Comité Local
D'Information et de Suivi

RÉUNION
Du 11 octobre 2010

Présentation du rapport n° 4 de la CNE Page 6

SCHEMA DE PRINCIPE DU STOCKAGE PROFOND

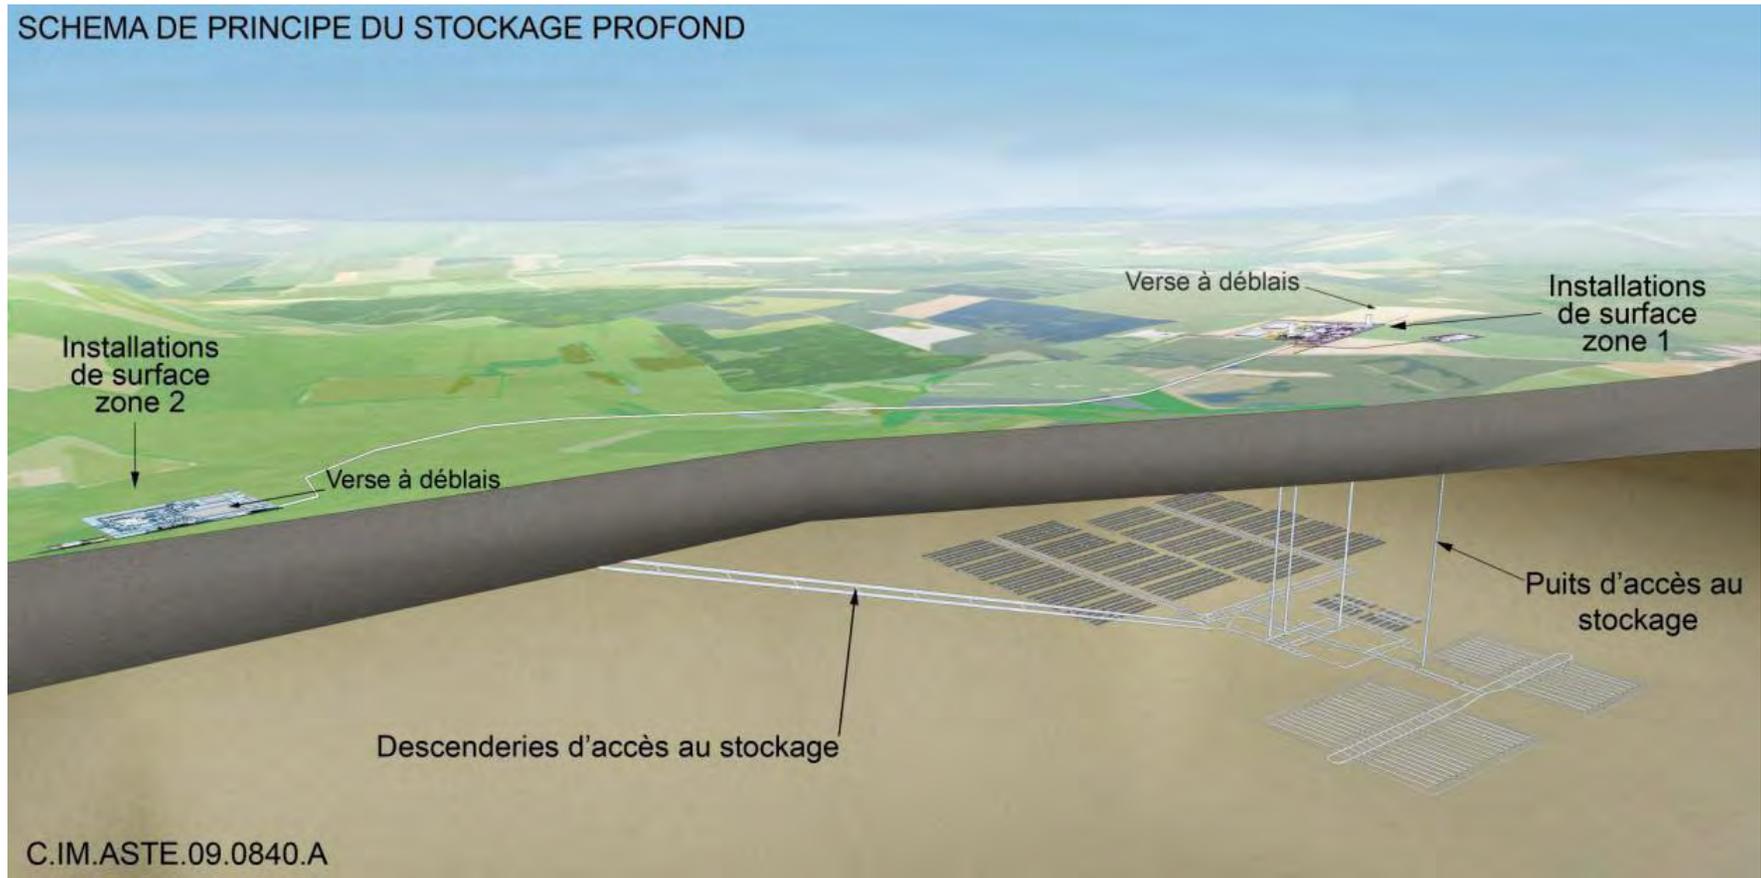
Question 9 : Pour des raisons de refroidissement des HAVL, il semble difficile d'envisager un stockage des MAVL et des HAVL sur le même site. Ces derniers devant attendre plus de 50 ans avant d'être stockés. Risque de galeries ouvertes trop longtemps et différentes.

Risque de galerie ouverte trop longtemps, c'est la question posée : pour les alvéoles elles-mêmes, elles sont créées au fur et à mesure des besoins, et seront probablement ouvertes un an ou deux avant de mettre les colis dedans, construites à façon au fur et à mesure des besoins, donc pas de risque qu'elles restent trop longtemps ouvertes. En revanche, pour les parties communes, notamment la zone centrale et les galeries de liaison, vous avez tout à fait raison, nous avons la même préoccupation, il faut progresser sur la capacité à prévoir les évolutions à long terme, justement parce que la zone centrale va rester ouverte longtemps. C'est pour cela que nous souhaitons qu'il y ait des modèles validés.

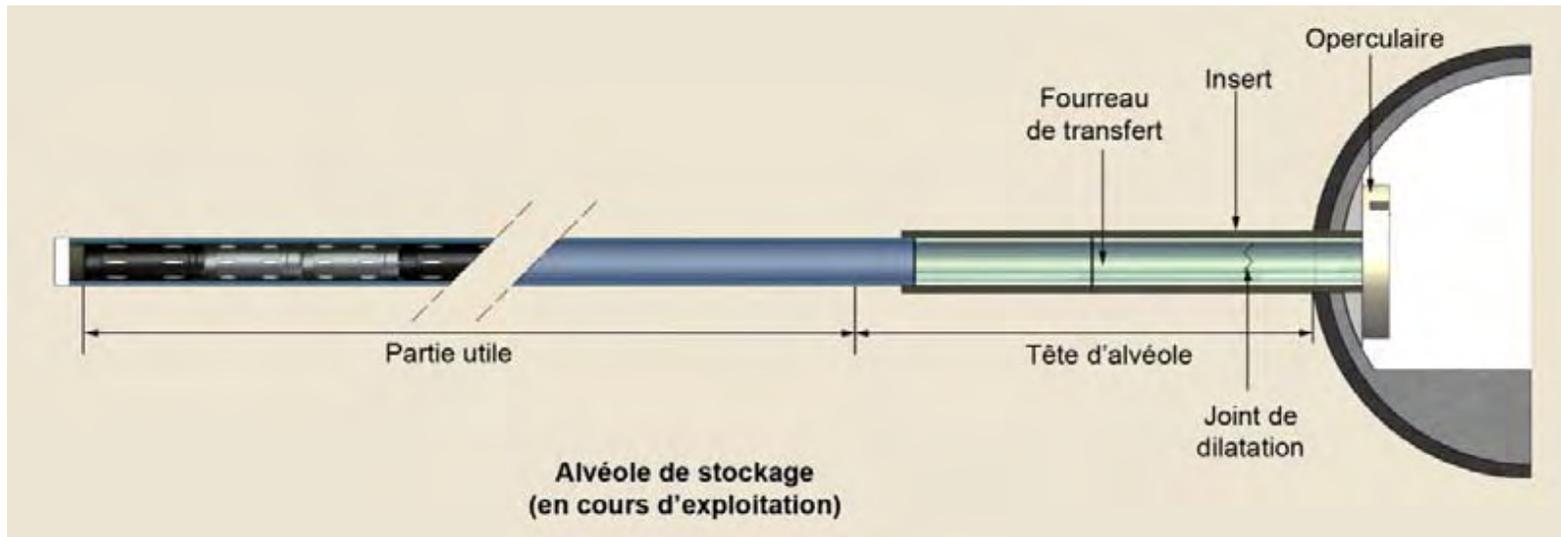
Question 10 : La récupérabilité des colis HAVL ne pourrait-elle pas être envisagée par le fond des alvéoles, ce qui permettrait de bien confiner les galeries qui furent utilisées pour la mise en stockage ?

J'ai reproduit un dessin que j'ai trouvé dans un livre de l'IRSN (annexe 2) : vous avez le tunnel à droite, l'alvéole faisant au total 40 mètres, et il y a d'abord une zone de dix mètres dans laquelle il y a l'insert et l'équipement qui permet de pousser les colis dans l'alvéole, et après il y a trente mètres qu'on appelle la partie utile dans laquelle se trouvent les alvéoles. Je pense que l'idée de la personne qui a posé cette question est de savoir s'il serait possible de reprendre les colis par-derrière, au cas où il faudrait aller les reprendre. Sur la récupérabilité, il y a une chose essentielle qu'il faut dire et qui ressort très clairement de tous les cas où il y a eu des problèmes de récupérabilité : quand on prend la décision d'aller reprendre les déchets, le problème essentiel est la sécurité des travailleurs qui iront les reprendre. C'est la question, au moment où il faut faire le choix d'aller récupérer, qui est décisive.

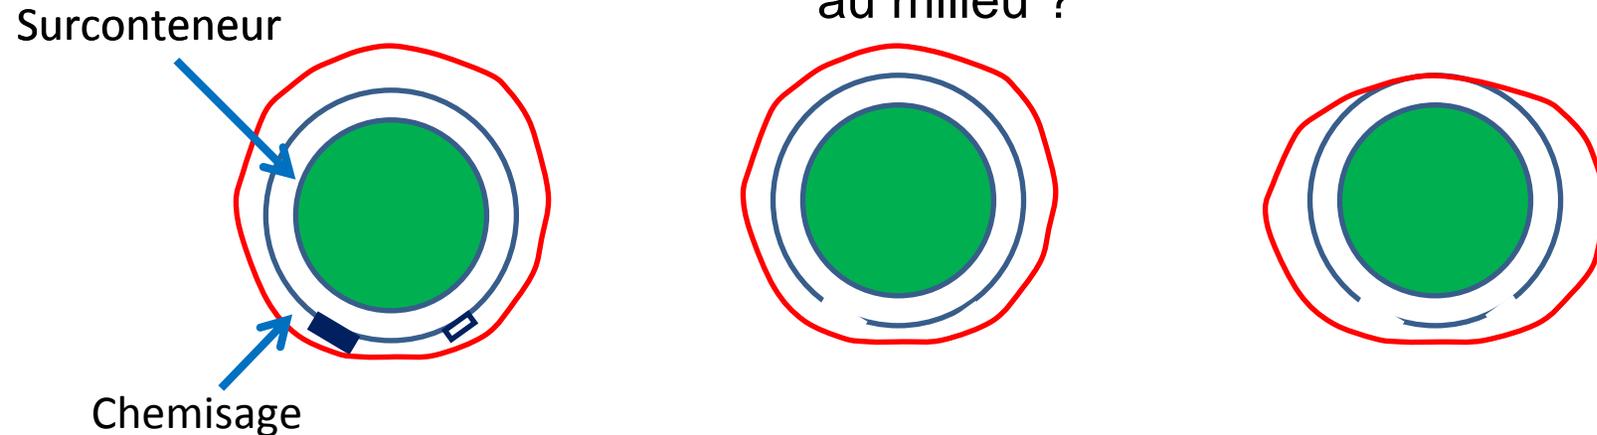
Question 11 : Le chemisage semble poser des problèmes (ovale). Pourquoi ne pas prendre en compte éventuellement la possibilité d'un chemisage ovale au départ qui tienne compte des déformations dues au milieu ?

Le chemisage ne doit pas s'ovaliser (récupérabilité)

Peut-on le renforcer ?

Le contact entre la roche et le chemisage, la première étape, peut se faire assez vite. Les calculs disent entre un et dix ans suivant les cas pour le contact avec la roche. Ensuite, il y a l'écrasement, c'est-à-dire l'ovalisation. Et cela suppose que la totalité du poids du terrain s'applique sur le chemisage et donc que le chemisage se déforme. Combien de temps faudrait-il ? Cette année je demanderai à l'Andra des précisions sur le calcul du chemisage parce que c'est une bonne question et je pense qu'aujourd'hui, je n'ai pas tous les éléments pour y répondre. Je leur demanderai les éléments.

C'est pour cela qu'il ne faut pas que ce soit ovalisé avant un siècle. Maintenant, si vous me dites, la science est incapable de savoir si un tuyau d'épaisseur 35 mm diamètre 700 mm, soumis à une pression de terrain de l'ordre de 120 bars, s'ovalisera, si vous dites que la science ou la technique ne sont pas capables de répondre à cette question, je pense que non. Simplement, je reconnais que nous n'avons peut-être pas demandé assez d'éléments encore à l'Andra sur ce point-là, notamment sur le calcul de l'ovalisation. Je voudrais avoir des précisions sur un point qui est la possibilité d'un flambage, c'est-à-dire d'une déformation ovalisée un peu généralisée. C'est un calcul compliqué à faire parce que la pression qui s'applique n'est pas une pression d'eau comme dans un sous-marin. C'est une pression par une roche qui se déforme lentement, c'est plus compliqué. Ils m'ont dit qu'ils l'avaient fait, mais je n'ai pas la note, et je leur demanderai la note de calculs pour regarder ce qu'il en est.
